次浴-其它-5c4

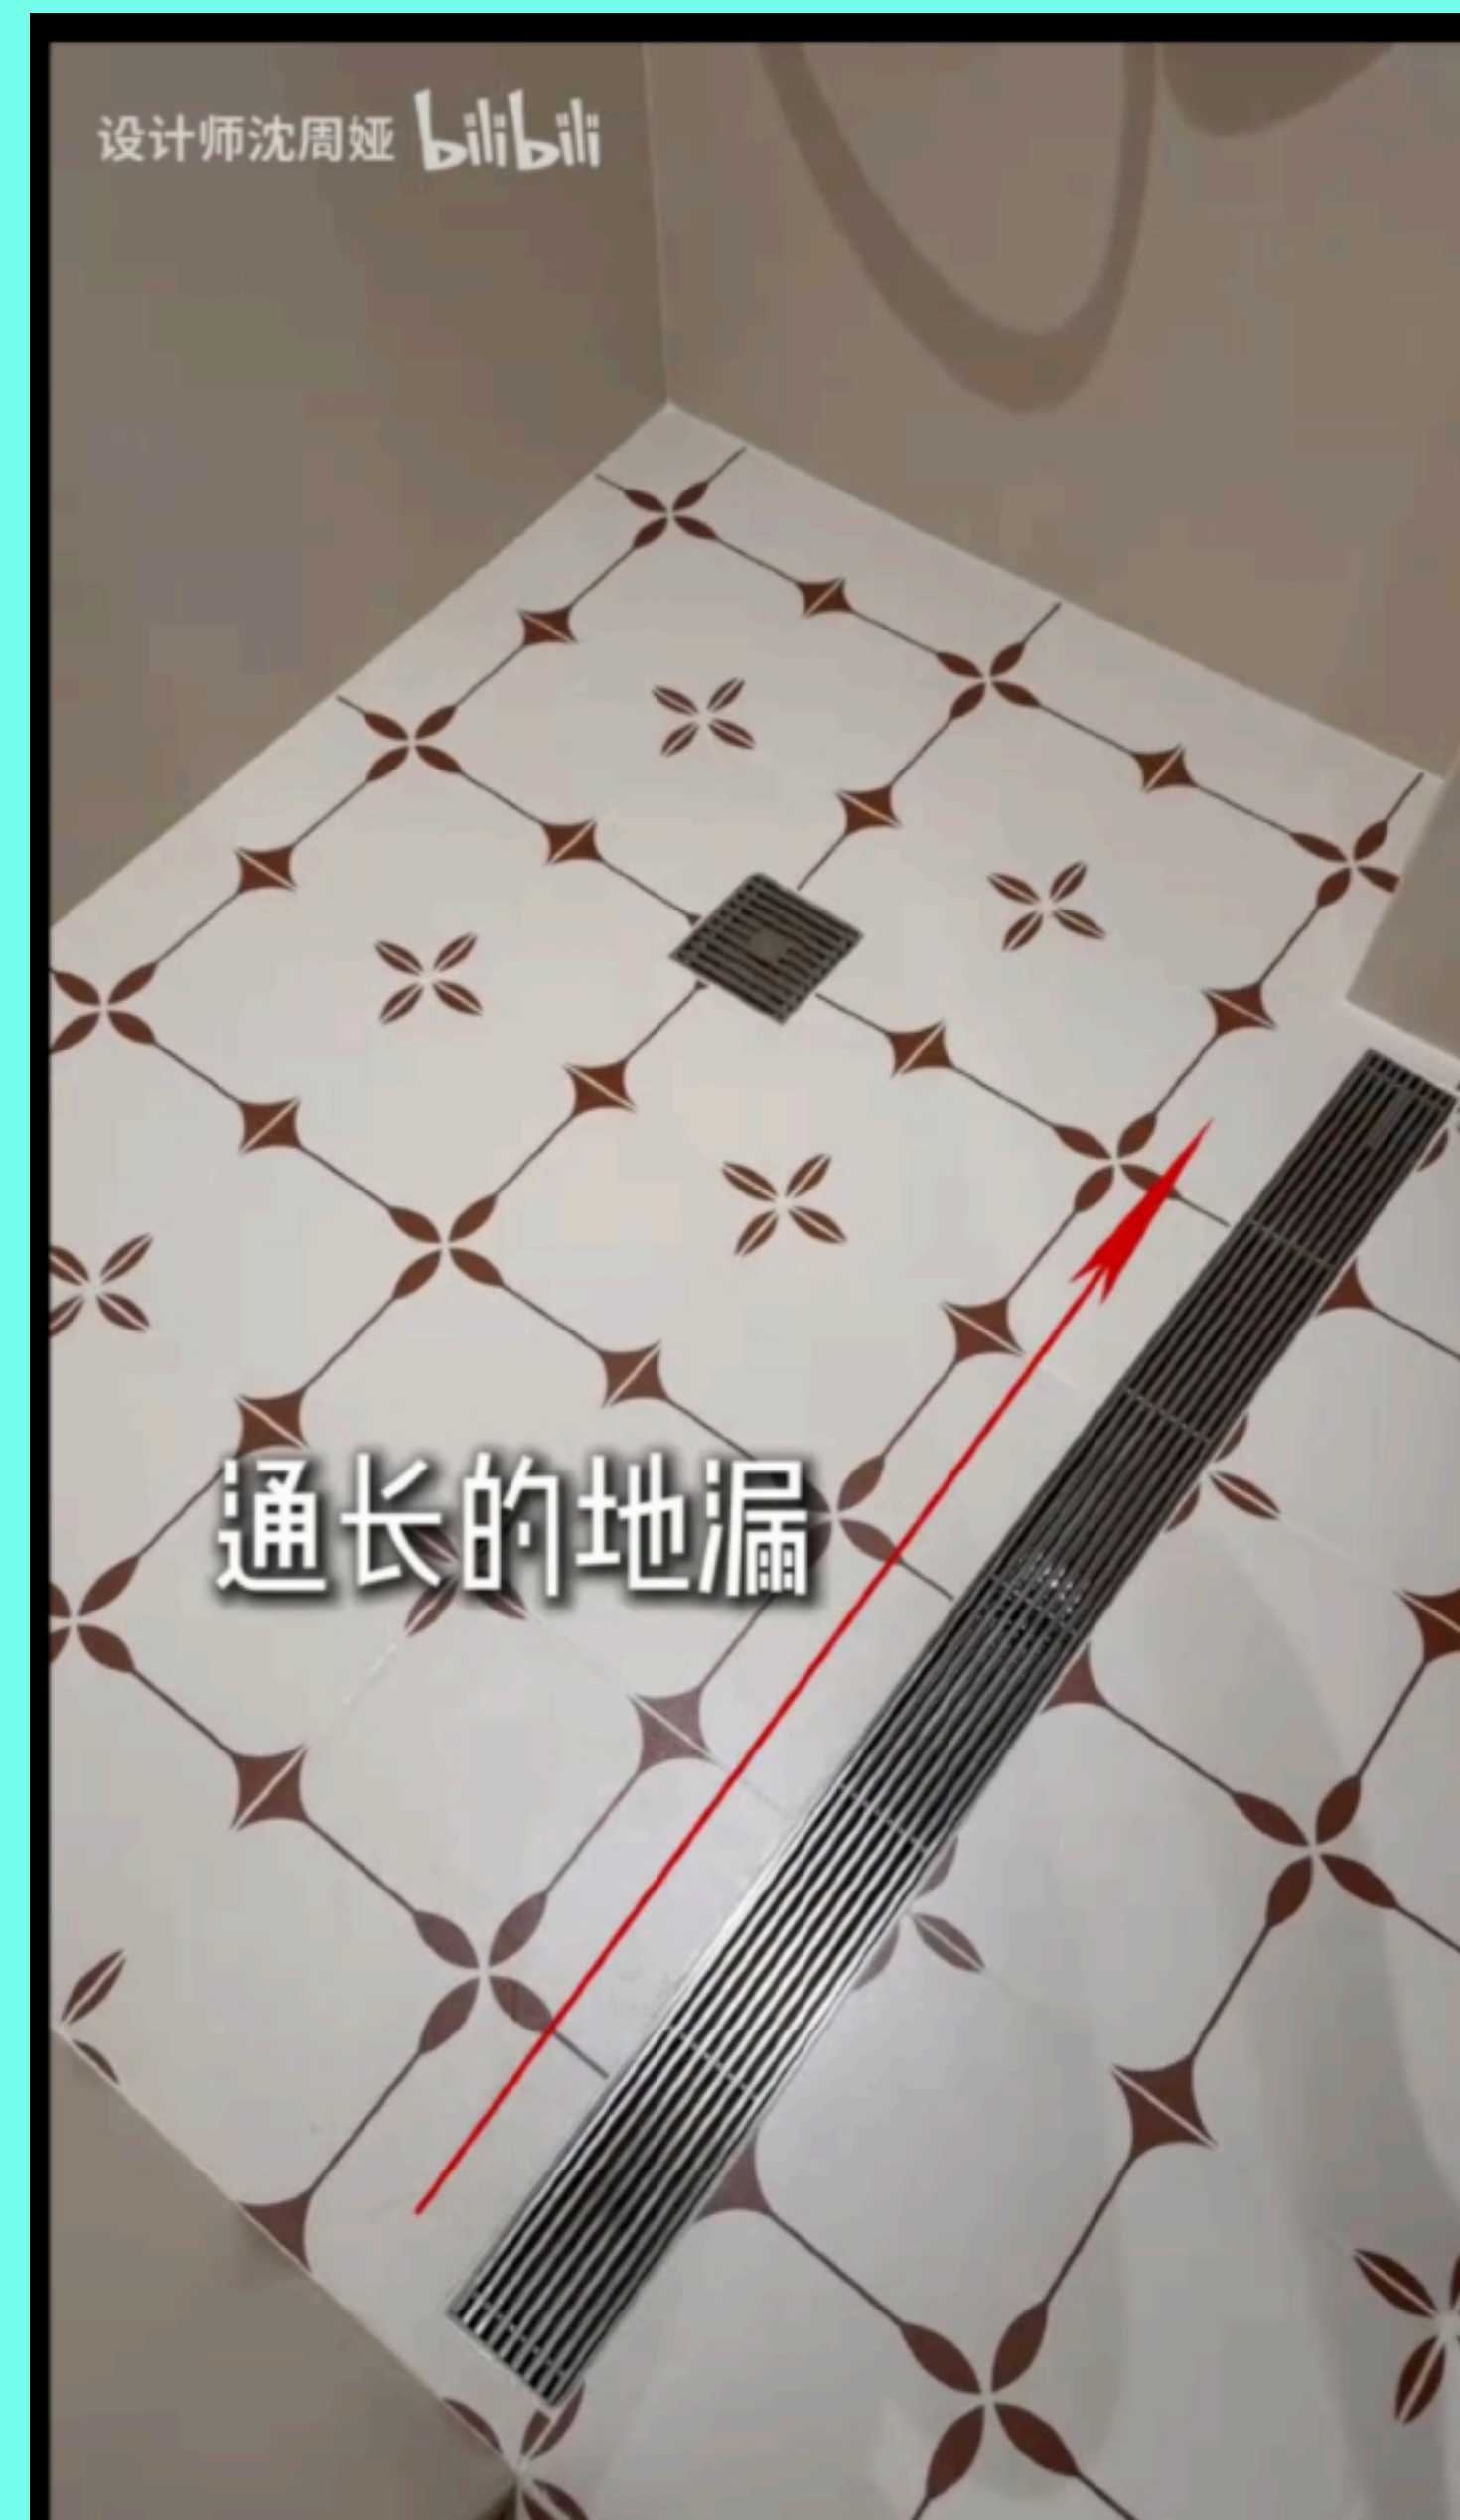
左上: 这种分隔加四边流水的设计不实用. 非常多的卫生死角. 尽可能避免

左下: 有趣的地漏, 在一侧做降版. 但使用正常的地漏. 这样水会一优先积在这个地方. 不过实用性存疑. 另外清理可能也不好清

下: 淋浴房的地面应该是粗糙, 防滑的, 但不要四周一圈的. 不好清理

中央下水加入口长条地漏, 真正的下水是中间的地漏. 长条地漏上方是浴室拉门. 将长条地漏作为止水坎用. 这样淋浴区可以完全齐平干区地面

次浴地板, 考虑使用中央集水器, 必须使用可拆挡板型号. 将长条地漏作为挡水条. 淋浴房门的水可以直接滴在里面. 这样可以保证地面齐平
